Panamá, 26 de julio de 2022
DICOMAR-502-2022

INFORME TÉCNICO DICOMAR N° 070-2022

Segunda Respuesta Aclaratoria

"CRUCE DE LA LINEA 3 POR DEBAJO DEL CANAL DE PANAMA"

Imagen 1. Cobertura vegetal del AID-AII del sitio de disposición de material de excavación Farfán.

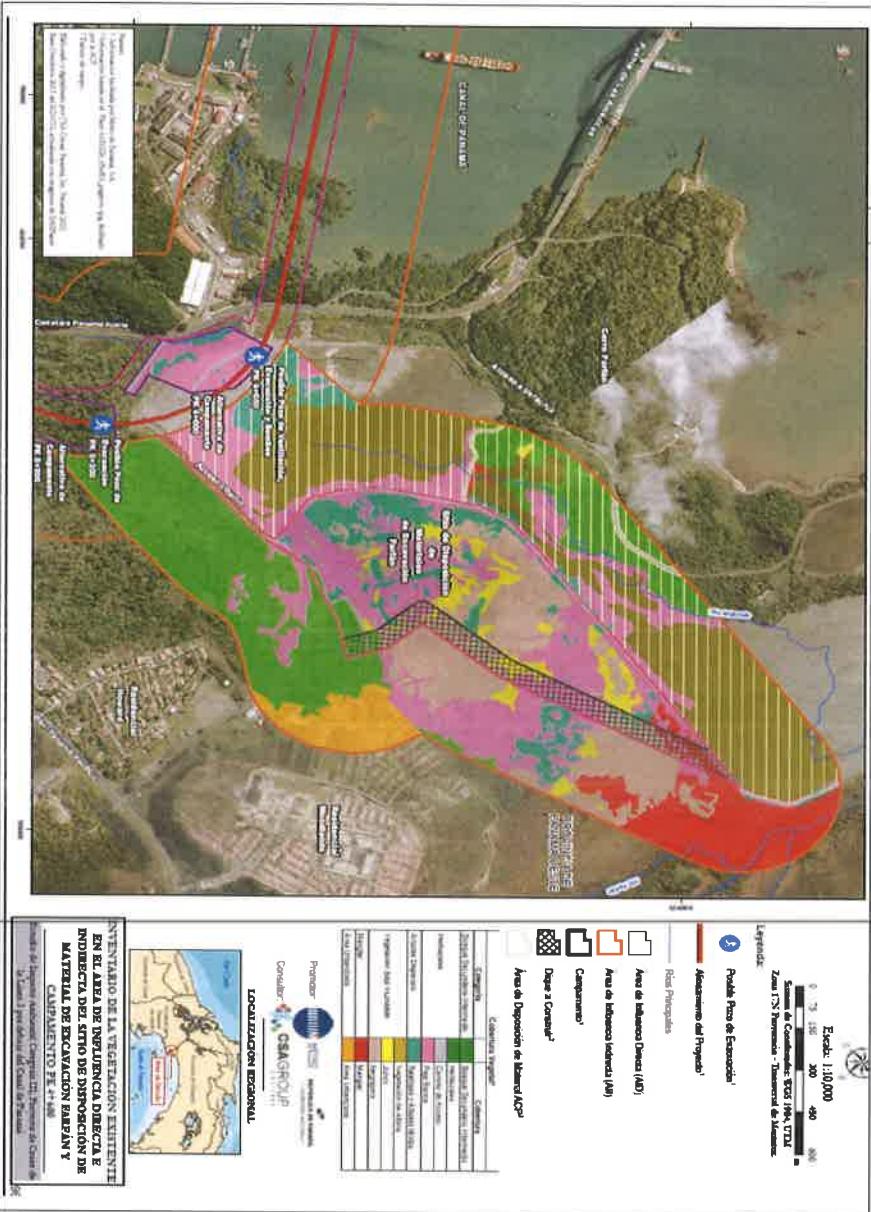
En la página 6 del Anexo 2: Caracterización e inventario forestal del sitio de disposición de material de excavación Farfán (AID-AII), señala las coberturas de manglar y negraiorra (*Acrostichum sp*) por separado (Tabla 1), pero en **Manglares de Panamá: importancia, mejores prácticas y regulaciones vigentes (ANAM-ARAP, 2013)**, señala que: *se estima que Panamá tiene la mayor variedad de especies de mangle entre todos los países del continente americano, habiéndose reportado 11 de las 65 especies (no híbridas) identificadas en el mundo, de acuerdo con el Atlas mundial de los manglares (Spalding et al., 2010)*. Los cuales están indicados en la tabla 2, Especies de mangle en Panamá.

Dentro de la Aclaratoria N°1, en el Anexo 13, se presenta el Inventario Forestal de Manglar Ubicado en el Área de Influencia Indirecta del Sitio de Disposición de Material de Excavación Farfán.

- El levantamiento efectuado sobre el inventario de cobertura de la vegetación está completo, sin embargo, es necesario aclarar que la cobertura total de manglar que será afectada está compuesta por la suma de las 1.39 ha de manglar + las 14.91 ha de Negrajorras, totalizando 16.30 ha que serán afectadas por la ejecución del Proyecto.

Establecer en el plan de monitoreo ambiental que la promotora debe presentar que, cada tres (3) meses durante la fase de construcción y luego cada seis (6) meses, al menos por dos (2) años, luego de la finalización de la fase de construcción, debe indicar el estado o condición del área de vegetación de manglar indirecta, para poder realizar las medidas de mitigación pertinente de manera oportuna o la indemnización ambiental si llegase a ser necesaria.
